Nota van Antwoord zienswijzen

Ontwerp-Voorkeursbeslissing Lob van Gennepe

Titel	Nota van Antwoord zienswijzen Ontwerp-Voorkeursbeslissing Lob van Gennepe
Subtitel	Werken aan de dijk is werken aan het gebied
Datum	maart 2022
Versie	1.0
Status	Definitief
Informatie	Projectteam Lob van Gennepe
Telefoonnummer	088 88 90 354
E-mail	info@lobvangennepe.nl

Afbeelding 4: concept-schetsvoorstel afbuiging variant B.

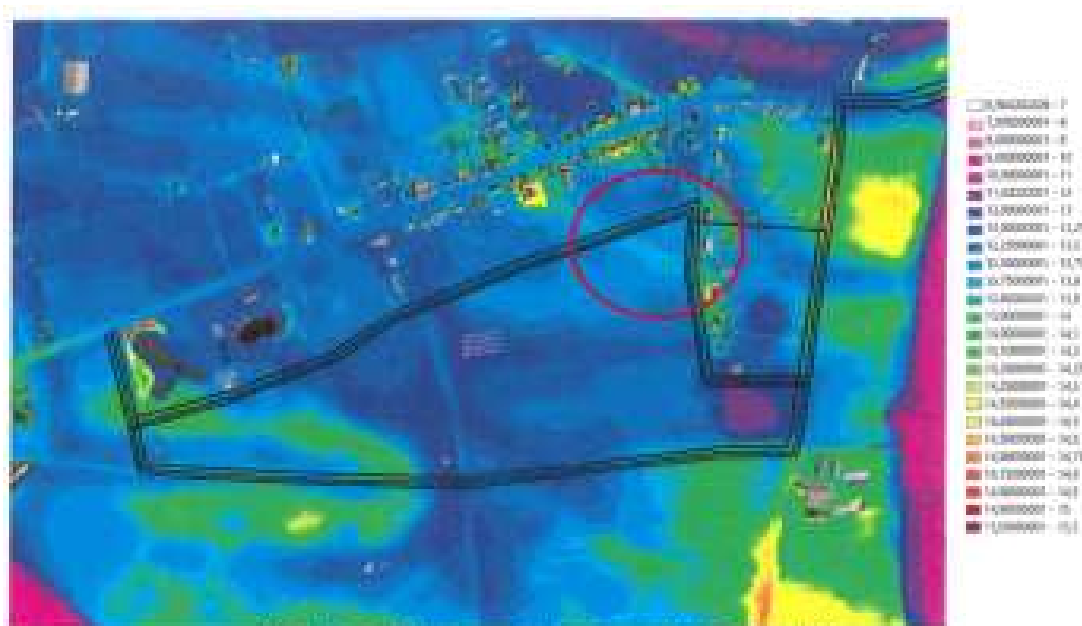
Het is de participant bekend dat belanghebbenden bij de noordelijke variant vrezen voor het verliezen van het uitzicht van bewoners van de Heidestraat. De woningen aan de Heidestraat liggen lager en zouden daarmee meer last ondervinden van de dijk. Om de omwonenden tegemoet te komen, heeft participant aangeboden om in variant B een afbuiging te maken in deze hoek (zie afbeelding 4). Deze afbuiging zal volledig over de gronden van participant lopen. Met deze afbuiging zal er recht gedaan aan de wensen van de omwonenden en aan de belangen van participant.

Naast dat dit voorstel positief uitpakt voor de omwonenden, zal deze afbuiging meer landschapsvolgend zijn en hiermee ook aansluiten bij de 'Leidende principes voor de ruimtelijke kwaliteit'. De afbuiging volgt namelijk een bestaand reliëf in het landschap (zie rode cirkel in afbeelding 5). Zoals te zien is in de afbeelding, loopt het voorstel van de afbuiging gelijk met het bestaande reliëf in het landschap. Dit voorstel sluit daarmee aan op leidende principes 1 en 2: landschap leidend en vanzelfsprekende dijken.
